**Projet de centrales photovoltaïques
sur la commune de LABRIT (40)**

**Avis de l'autorité administrative de l'État
compétente en matière d'environnement**
(article L122-1 et suivants du code de l'environnement)

Avis 2015 – 103

Carte de localisation du périmètre d'étude (extrait de l'étude d'impact)

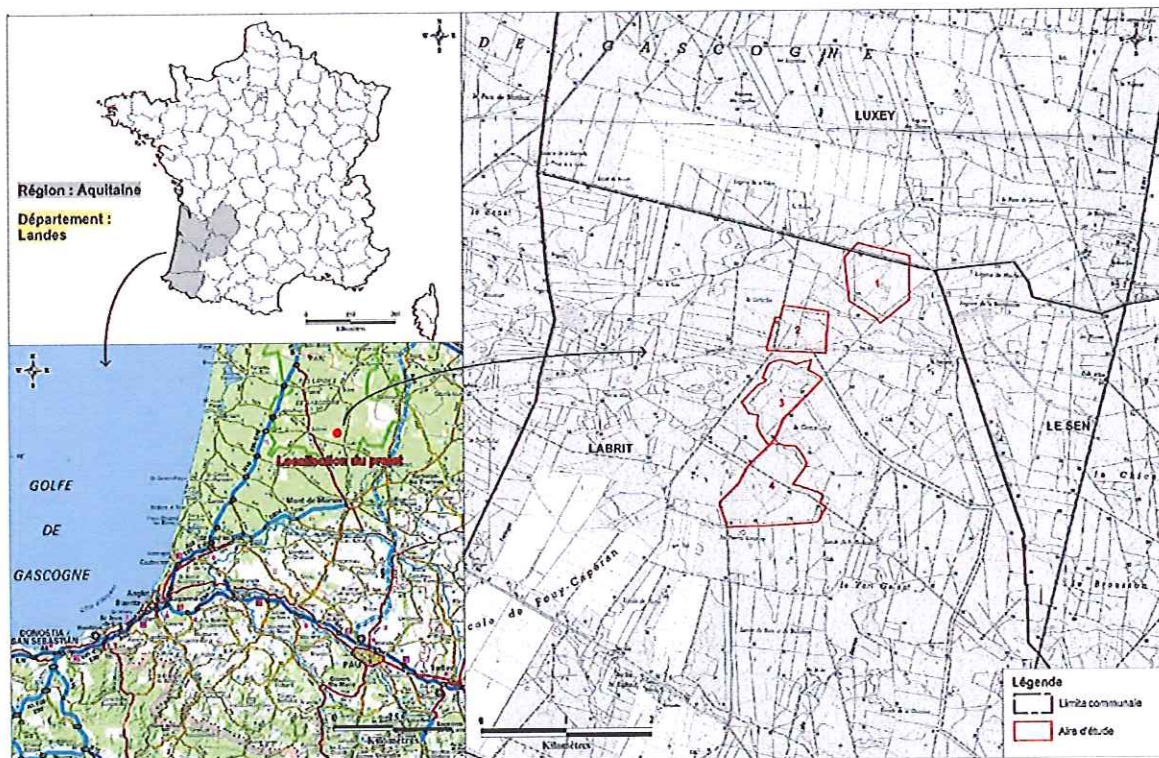
Nota : au final, seules les aires d'études n°2 et n°3 sont retenues par le pétitionnaire pour l'implantation de centrales photovoltaïques
